玄海原子力発電所 1、2 号炉審査資料	
資料番号	本文六-3 改1
提出年月日	令和5年2月13日

玄海原子力発電所 1 号炉及び 2 号炉
性能維持施設のうち廃液蒸発装置の
変更及び濃縮液バッチタンクの
維持台数の変更について

令和 5 年 2 月
九州電力株式会社

第1図 原子炉補機冷却水設備から性能維持施設への冷却水供給変更の概略図

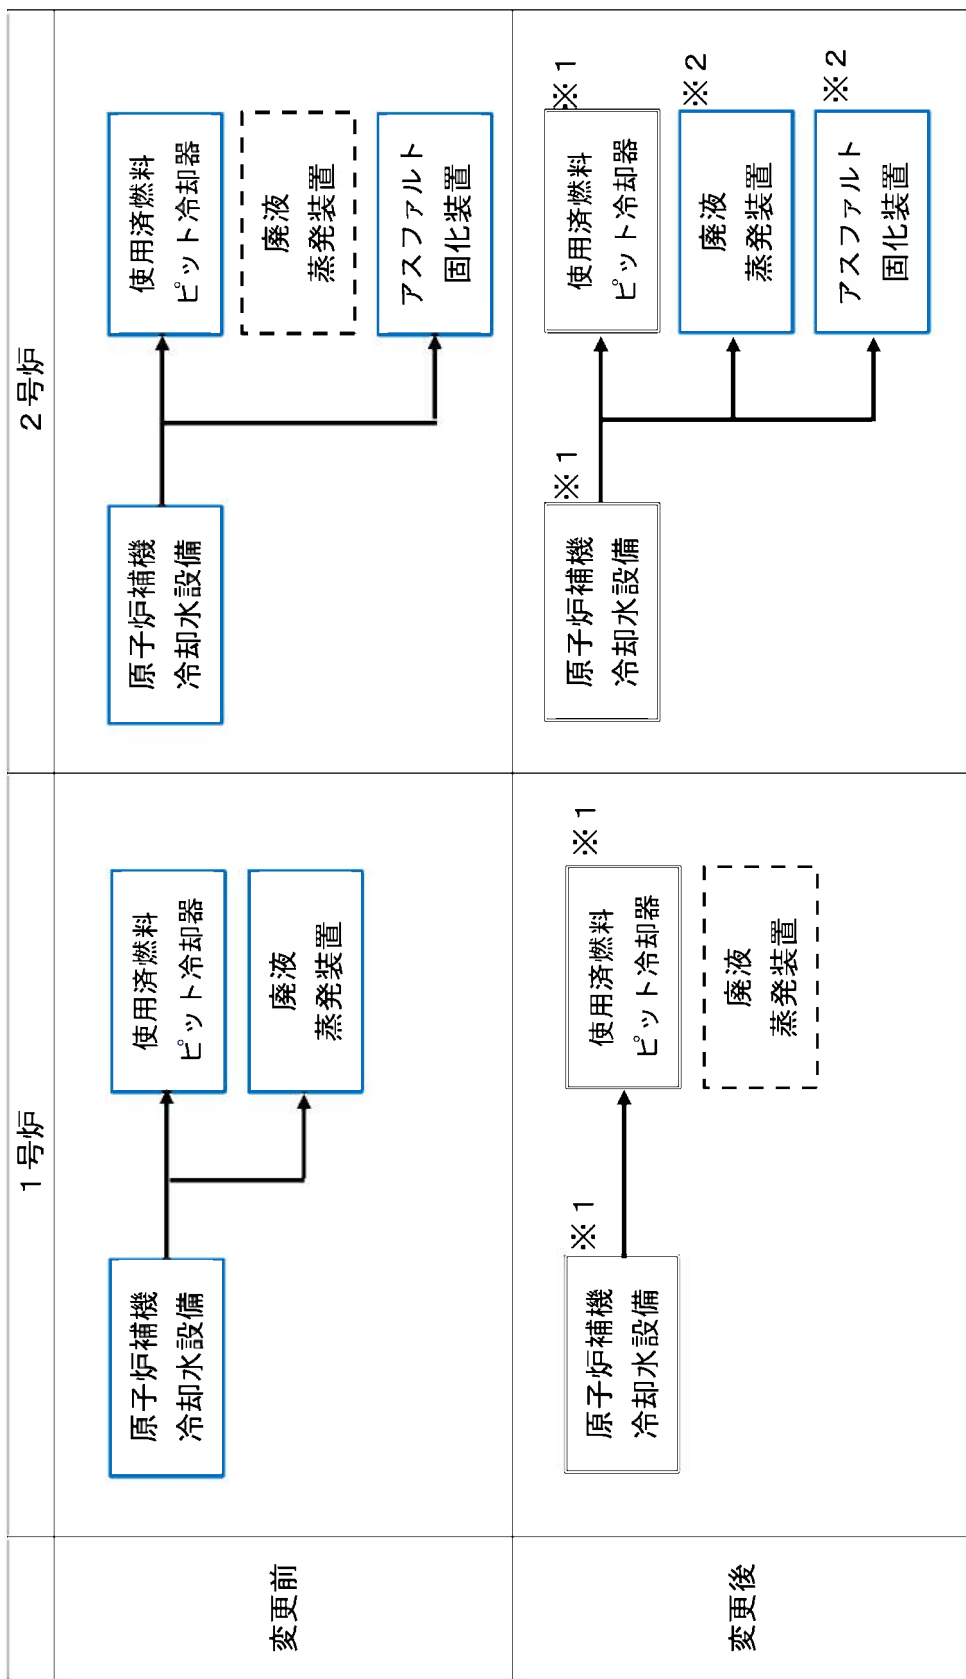
廃液蒸発装置は、現在 1 号炉に設置している 1 号廃液蒸発装置（1、2 号炉共用施設）を性能維持施設としているが、2 号炉にも同じ処理能力の 2 号廃液蒸発装置（1、2 号炉共用施設）が設置されていることから、性能維持施設を 1 号廃液蒸発装置から 2 号廃液蒸発装置に変更し、原子炉補機冷却水設備から冷却水の供給が必要な性能維持施設を 2 号炉側に集約する。

第 1 図に原子炉補機冷却水を使用する性能維持施設の変更概略図を示す。

※2：「その他自ら定める設備」である原子炉補機冷却水設備から冷却水の供給を受ける廃液蒸発装置、アスファルト固化装置は、冷却水の供給が停止した場合、廃液蒸発装置、アスファルト固化装置を停止すれば安全性を損なうことはない。

第2図 性能維持施設変更概略系統

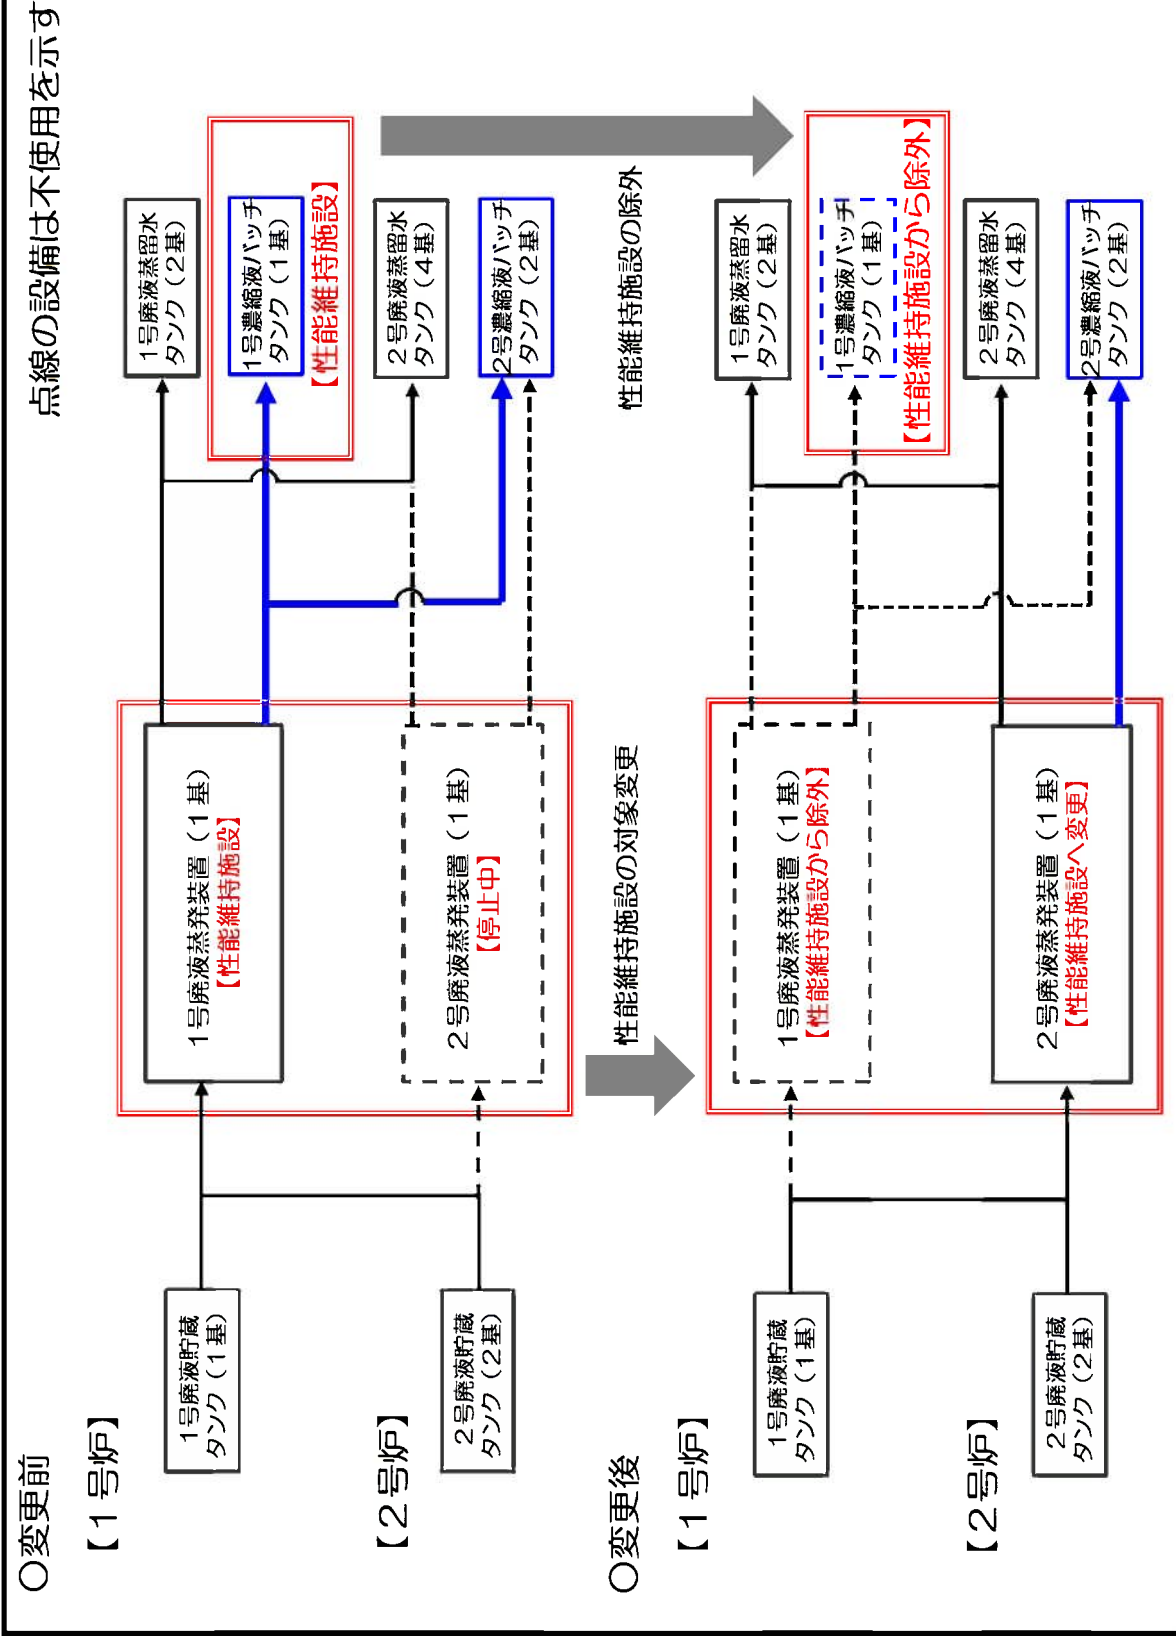
また、1 号廃液蒸発装置から 2 号廃液蒸発装置への変更に伴い第 2 図のとおり 2 号廃液蒸発装置の濃縮液の受入ができない 1 号濃縮液バッチタンク 1 基を

性能維持施設から除外する。

1、2号炉共に廃止措置となったことにより放射性液体廃棄物の発生量が減少することから、廃液蒸発装置を1基に削減し、液体廃棄物の処理能力を半分としており濃縮液バッチタンクを3基から2基としても、濃縮液バッチタンク1基当たりの濃縮廃液の受入量は運転中より少なくなる。また、2020年3月18日の2号炉廃止措置計画認可以降の濃縮液バッチタンクの受入実績を踏まえても、放射性液体廃棄物の処理に影響はない。
